改善箇所説明図

リアアクスル断面図

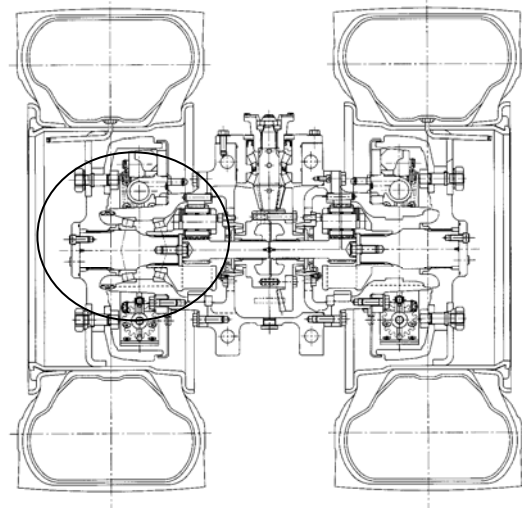
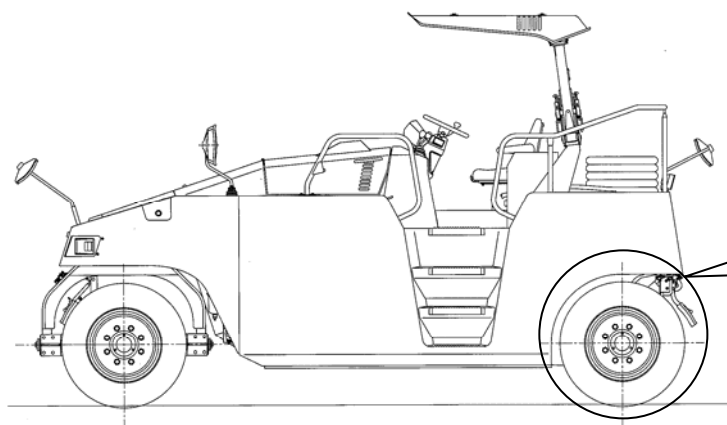
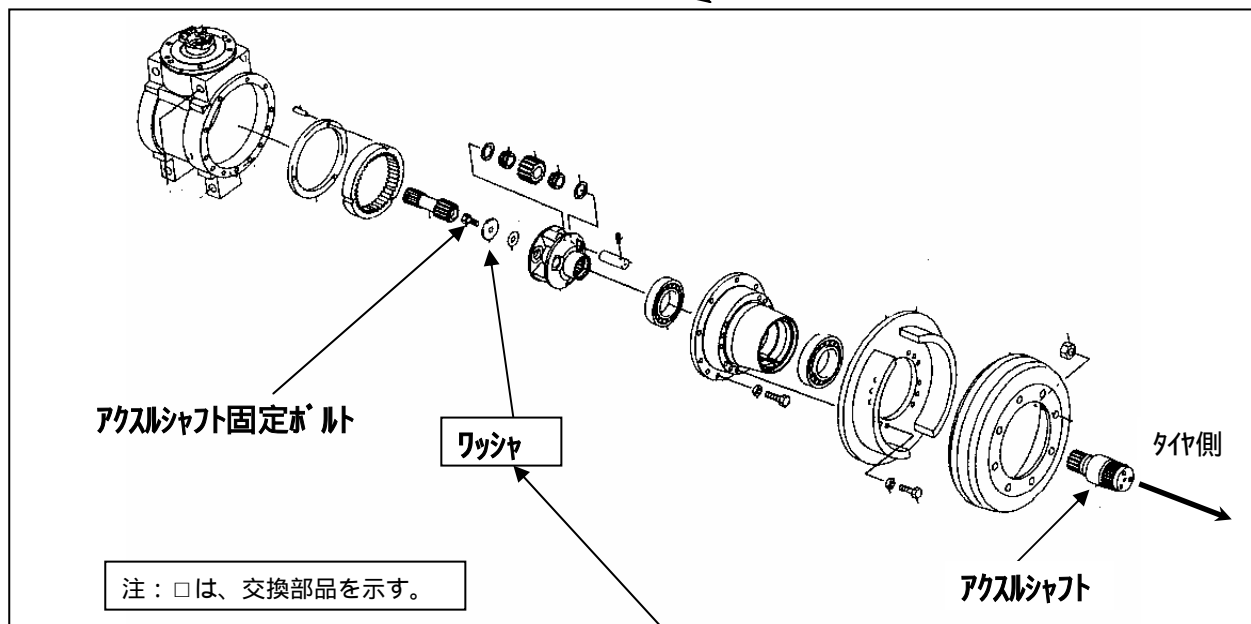
基準不適合発生箇所

アクスルシャフト固定ボルト及びワッシャの加工精度が不適切なため、ボルトとワッシャが干渉しているものがある。そのため、そのまま使用を続けると、走行時の振動等により当該ボルトの軸力が低下し、ボルトが緩むことがあり、最悪の場合、車輪が脱落するおそれがある。

改善内容

全車両、ワッシャを対策品に交換する。

識別：アクスルシャフト部カバー端面(車体左側)に黄色ペイントで印を入れる。
